Commission économique pour l'Europe**Comité des transports intérieurs****Forum mondial de l'harmonisation des Règlements
concernant les véhicules****Groupe de travail en matière de roulement et de freinage****Quatre-vingtième session**

Règlement n° 55 (Pièces mécaniques d'attelage)**Proposition de complément 5 à la série 01
d'amendements au Règlement n° 55
(Pièces mécaniques d'attelage)****Communication du Président du groupe informel
du Règlement n° 55***

Figure 25 a

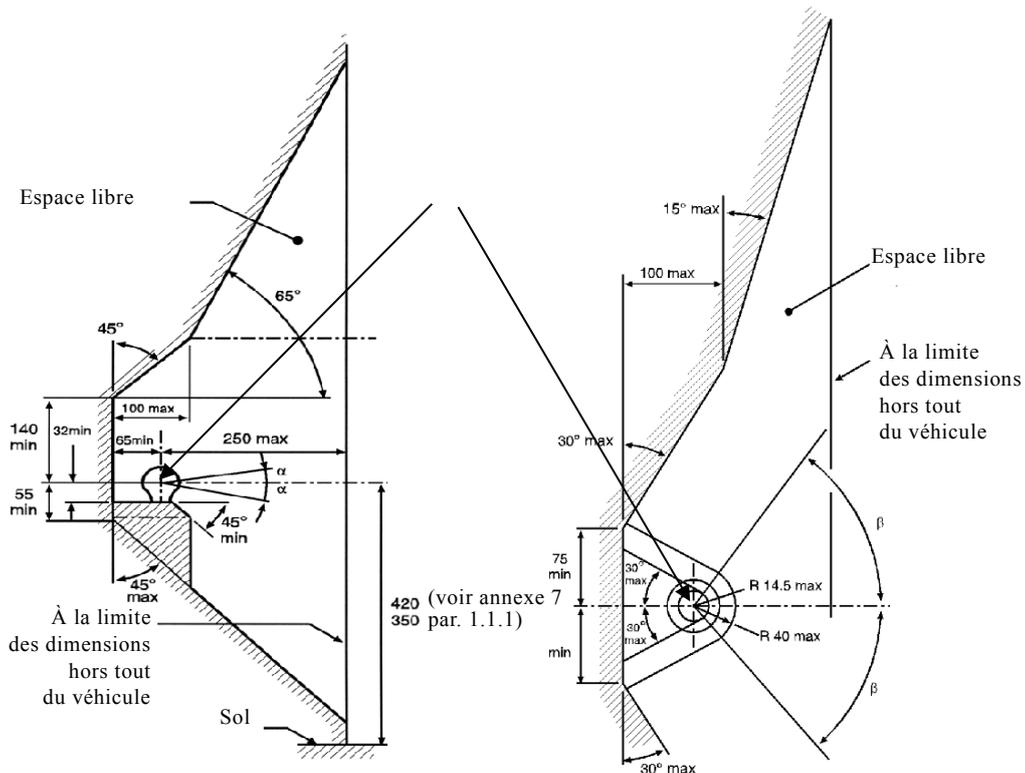
- 1.1.1.1 L'espace libre indiqué sur les figures 25a et 25b peut être occupé par du matériel non démontable, par exemple une roue de secours, à condition que la distance entre le centre de la boule **ou le centre du crochet** et le plan vertical au point le plus en arrière de l'équipement ne dépasse pas ~~300 mm~~ **250 mm**. Le matériel doit en outre être installé de façon à laisser un accès suffisant pour l'attelage ou le dételage sans risque pour l'utilisateur et sans gêner le débattement de l'attelage.

- dans un plan horizontal, un angle de 60° vers la droite ou vers la gauche ($\beta = 60^\circ$, voir fig. 25);
- dans un plan vertical, un angle de 10° vers le haut ou vers le bas ($\alpha = 10^\circ$, voir fig. 25);

- 1.2.2 Il doit être possible de manœuvrer en toute sécurité les têtes d'attelage **ou les anneaux de timon toriques** dans l'espace libre prescrit autour de la boule **ou du crochet d'attelage** tel qu'il est représenté sur les figures 25 a) et 25 b), jusqu'à des angles $a = 25^\circ$ et $b = 60^\circ$.
